Informação n.º
e-REG/INF/2022/19297

Assunto: Consulta a Entidades (e-CSEN/2022/1984)

Local: Rua da Bica do Marquês; Rua de Dom Vasco; Alameda dos Pinheiros
Freguesia: Ajuda

Na sequência do pedido de emissão de parecer da Divisão de Loteamentos Urbanos, analisam-se na presente informação os documentos da distribuição e-CSEN/2022/1984 relativos ao licenciamento da operação de loteamento da Quinta das Damas, localizado em área delimitada pela Alameda dos Pinheiros, Rua da Bica do Marquês, Rua de Dom Vasco e o conjunto edificado da Calçada da Ajuda, na freguesia da Ajuda (Processo e-LOT/2022/16).

Vista a partir da Alameda dos Pinheiros

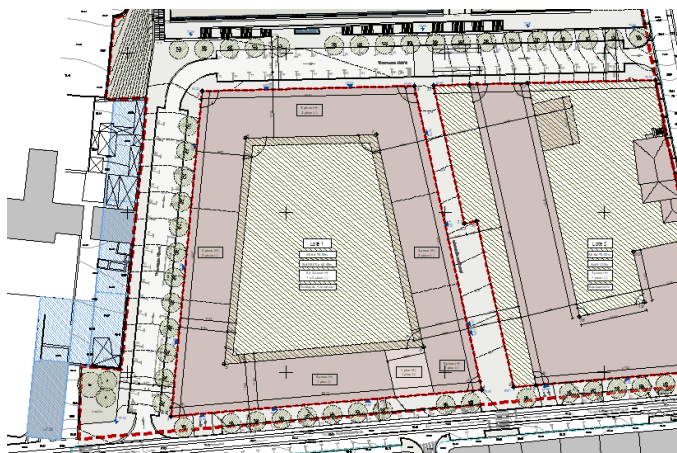
Refira-se, neste enquadramento, que o Departamento de Espaço Público (DEP) não terá sido consultado aquando da definição do desenho urbano da Unidade de Execução da Ajuda, considerando-se importante registar que, salvo melhor opinião, se julga que a solução desenvolvida para os espaços exteriores poderia ter sido otimizada no que respeita à integração com a malha urbana construída, nomeadamente através do estabelecimento de percursos pedonais directos e contínuos no seguimento dos definidos pela Rua Comandante Freitas da Silva.

Canal pedonal projectado - Simulação Virtual Tridimensional (folha 03/10, Julho de 2022)

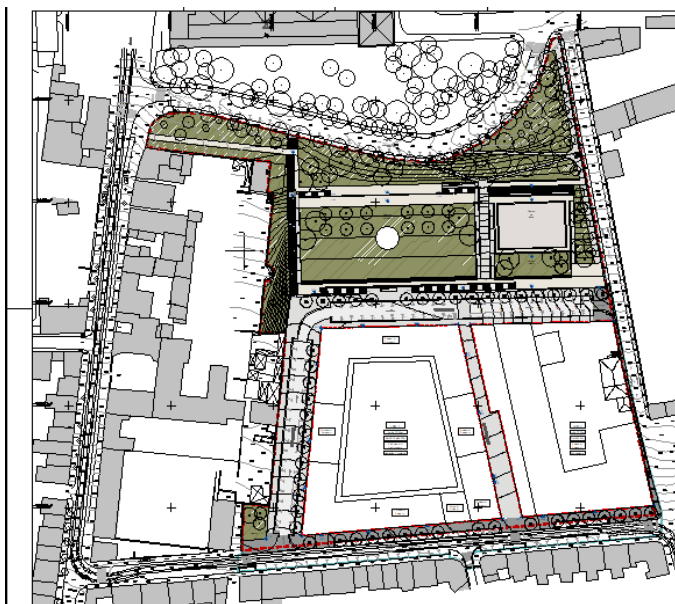
Quanto ao canal de circulação pedonal exclusiva projectado entre os Lotes 1 e 2, e para além do seu desvio relativamente à Rua Comandante Freitas da Silva já mencionado na presente informação, deduz-se que a sua classificação como “alameda” decorre da proposta de plantação de um alinhamento de árvores no interior do lote reservado para um equipamento escolar, conforme exposto na Memória Descritiva e Justificativa. Esta solução encontra-se representada na Simulação Virtual Tridimensional (folha 03/10, Julho de 2022), questionando-se se está previsto o uso público da área verde contígua ao Lote 2, uma vez que esta não se encontra vedada.

Relativamente à “alameda pedonal”, considera-se ainda de rever a estratégia de manutenção de uma inclinação máxima na ordem dos 6% neste percurso em detrimento do troço Nascente da “Travessa Nova”, que apresenta, de acordo com as peças escritas do loteamento, uma inclinação de 11%.

Embora se reconheçam as condicionantes inerentes à topografia do local onde se desenvolve a operação urbanística, a avaliação da Planta Geral do Plano de Acessibilidades (desenho LOT-022, Julho de 2022) permitiu concluir que a opção de projecto acima descrita tem como consequência o facto de a plataforma inferior do “Jardim Público” ser inacessível a pessoas com mobilidade condicionada. De facto, observa-se que não existe um percurso acessível que conduza os peões até ao único ponto com acesso universal àquela plataforma, localizado na “Travessa Nova”, junto à Rua de Dom Vasco. A ligação a partir da “alameda pedonal” à cota superior do jardim é feita por meio de uma escadaria que parte de uma passagem

inferior sob a escadaria projectada a Poente que duplica o mesmo acesso, opção que se deduz resultar de aspectos meramente estéticos.

Salvo erro de medição ou cálculo, verificou-se ser possível o desenvolvimento do troço Nascente/Poente da “Travessa Nova” com uma inclinação não superior a 6% e, consequentemente, viabilizar o acesso de todos os utilizadores do espaço público à área de jardim para a qual se propõe uma zona de prado, um campo desportivo e um jardim infantil.

Planta de Pavimentos e Percursos (desenho LOT-009, Julho de 2022)

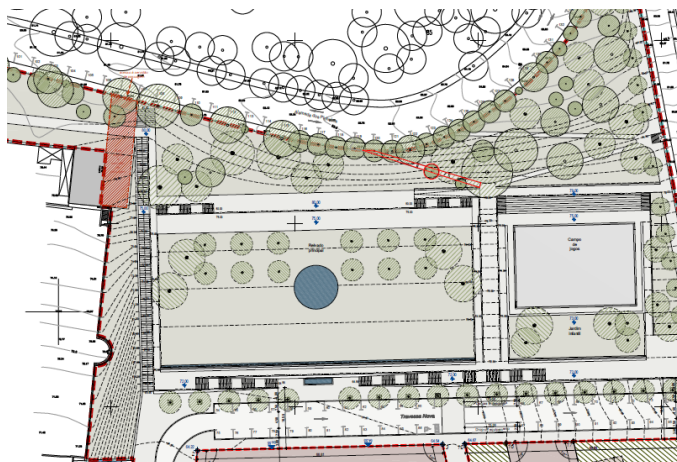
Verificou-se, ainda, na Planta de Pavimentos e Percursos (desenho LOT-009, Julho de 2022), que não é cumprido o Artigo 44º do Regulamento Municipal de Urbanização e Edificação de Lisboa relativamente à diferenciação do pavimento ao nível do material ou estereotomia nas zonas de acesso aos estacionamento em cave dos Lotes 1 e 2.

O pavimento, em saibro, previsto para os percursos acessíveis do jardim, deverá oferecer garantias, quer ao nível da construção, quer ao nível da manutenção, de conforto e segurança para as pessoas com mobilidade condicionada;
